Overzicht reacties waterschappen op de geconsulteerde wijzigingsregeling stikstofgebruiksnormen en aandachtsgebieden stikstof en reactie / verwerking van deze reacties

Aandachtsgebieden stikstof

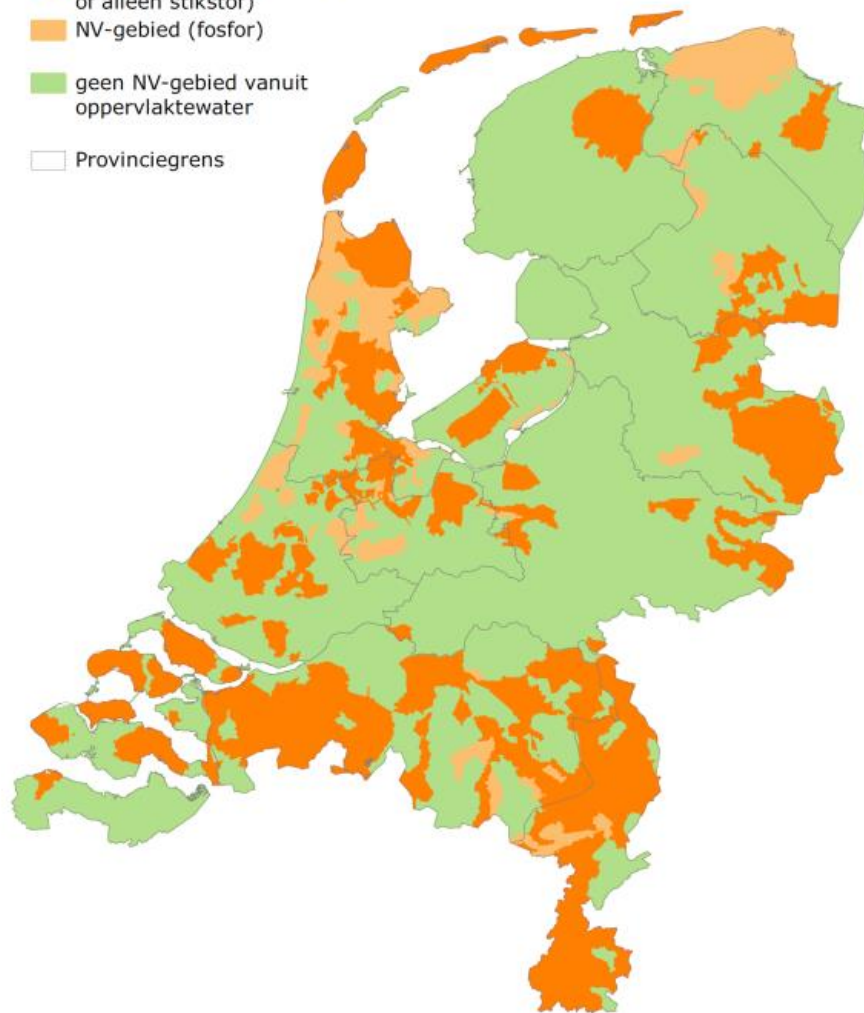
vereiste procedures voor de wijziging van regelgeving niet mogelijk). Daarnaast is in het 8 ^e AP opgenomen dat de fosfaatgebruiksnormen geëvalueerd gaan worden.
<u>Hoogheemraadschap van Rijnland</u> – Aandachtsgebieden fosfor kaart klopt niet (gebieden zouden wel aangewezen moeten worden).	In het beheergebied van het Hoogheemraadschap van Rijnland komt uit de toepassing van het toetsingskader dat sommige gebieden niet aangewezen worden omdat de landbouwbijdrage niet hoger ligt dan 19%.
<u>Hollandse Delta</u> - (On)terechte aanwijzing aandachtsgebieden stikstof Hoeksche waard	Om tot een landsdekkende kaart te komen zijn kleine gebieden die afwateren op Rijkswater door WEnR gekoppeld aan een aanliggend toestroomgebied. Dit is voorgelegd aan waterschappen. Er is gekozen om gebieden niet aan te wijzen op basis van de toestand van Rijkswater, waar uit- en afspoeling vanaf de percelen in deze gebieden nauwelijks invloed op de kwaliteit van deze wateren heeft. Ook worden geen gebieden zonder oordeel of mogelijke aanwijzing gelaten. Dit betreft ook het door waterschap Hollandse Delta aangegeven gebied dat afwatert op Rijkswater. Om te komen tot een landsdekkende kaart is het niet mogelijk om bepaalde gebieden die afwateren op Rijkswater, en daarom niet direct verbonden zijn aan een KRW-waterlichaam, buiten beschouwing te laten. Deze zijn gekoppeld aan het naast gelegen gebied waar vergelijkbare omstandigheden zijn ten aanzien van de agrarische praktijk.
